**RELATÓRIO TÉCNICO DE
FISCALIZAÇÃO 2022
SAAE – FLÓRIDA**

SERVIÇO AUTÔNOMO MUNICIPAL DE ÁGUA E ESGOTO

DEZEMBRO/2022

Foto 02: Ausencia de identificação de atendimento preferencial.

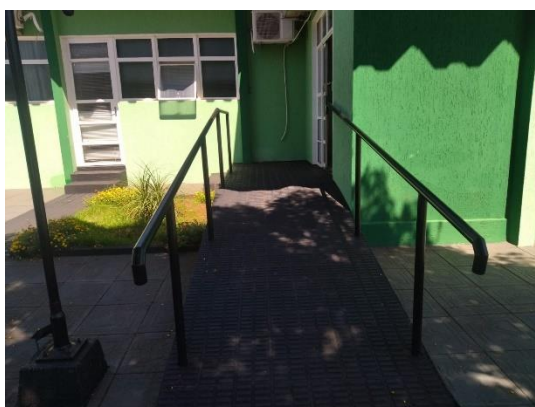
| Não dispor de atendimento preferencial | Art. 5º, caput, III da Lei Federal nº 13.460/2017 | Foto 02 | Em até 90 dias |

Foto 19: Necessidade de reparos estruturais e elétricos.

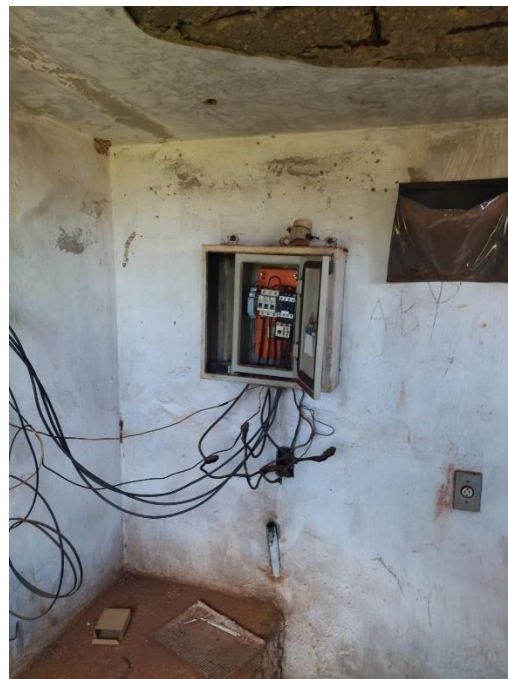
| As instalações não estão em bom estado de conservação? | NBR 5674/1999 | Foto 19 | Em até 180 dias |
| As instalações elétricas não estão em bom estado de conservação | NBR 5410/1997 e NBR 5410/1997 | Foto 19 | Em até 180 dias |
